Gutachtliche Stellungnahme

155 27203 vom 15. Dezember 2003

zum Nachweis 108 27203 vom 3. Dezember 2003

Produkt/Bauteil	Pfosten-Riegel Fassade
Bezeichnung	FW 50+ S, FW 50+ ARC, FW 60+
Außenmaß (B x H)	6610 mm x 6150 mm
(Rahmen) Material	Aluminium

Tabelle 4 Darstellung der Systemvarianten

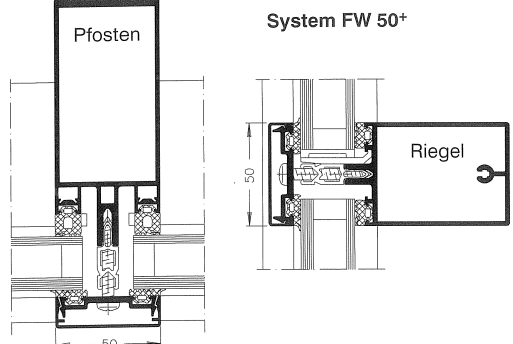
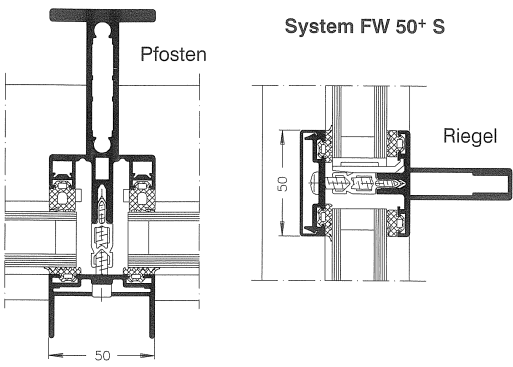
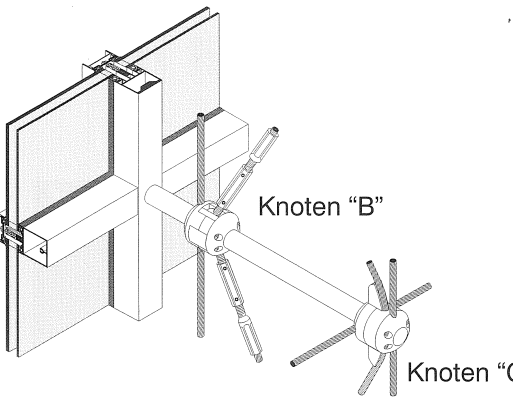
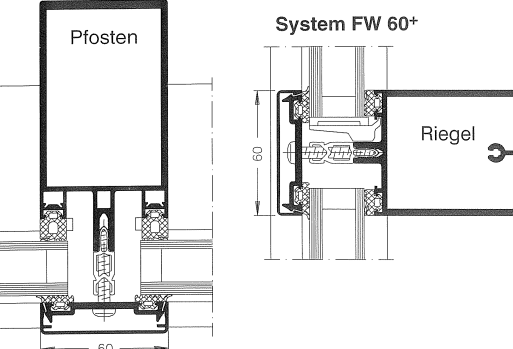
Gegenüberstellung geprüfte Ausführung/ Merkmal/ Detail	Fassadenelement FW 50+, Außenabmessungen (B x H) 6610 mm x 6150 mm geprüfte Feldrastermaße: 2000 mm x 3000 mm 1230 mm x 705 mm 1230 mm x 1530 mm
Abweichung	Pfosten-Riegel-Fassade FW 50+ S
Beurteilung	Alle verglasungs- und dichtungsrelevanten Bereiche sind identisch. Der Unterschied liegt in der Ausführung der raumseitigen Tragkonstruktion als I- und T-Profile sowie in der Formgebung der äußeren Andruckprofile mit U-förmiger Kontur. Systemzeichnungen liegen dem ift Rosenheim vor.

Gegenüberstellung geprüfte Ausführung/Merkmal/Detail	Fassadenelement FW 50+, Außenabmessungen (B x H) 6610 mm x 6150 mm geprüfte Feldrastermaße: 2000 mm x 3000 mm 1230 mm x 705 mm 1230 mm x 1530 mm
Abweichung	Pfosten-Riegel-Fassade FW 50+ ARC
Beurteilung	Alle verglasungs- und dichtungsrelevanten Bereiche sind identisch. Der Unterschied liegt in der Ausführung der raumseitigen Tragkonstruktion. Die Verarbeitungsrichtlinien des Herstellers sind zu beachten. Systemzeichnungen liegen dem ift Rosenheim vor.

Gegenüberstellung geprüfte Ausführung/Merkmal/Detail	Fassadenelement FW 50+, Außenabmessungen (B x H) 6610 mm x 6150 mm geprüfte Feldrastermaße: 2000 mm x 3000 mm 1230 mm x 705 mm 1230 mm x 1530 mm
Abweichung	Pfosten-Riegel-Fassade FW 60+
Beurteilung	Alle verglasungs- und dichtungsrelevanten Bereiche sind identisch. Der Unterschied liegt in der Ansichtsbreite von 60 mm. Systemzeichnungen liegen dem ift Rosenheim vor.

Aufgrund der gutachtlichen Überprüfungen und der Prüfergebnisse lt. Prüfbericht Nr. 108 27203 vom 3. Dezember 2003 führen die unter Punkt 3 beschriebenen Änderungen zu keiner Verschlechterung der im Prüfbericht bestätigten Eigenschaften des Probekörpers.
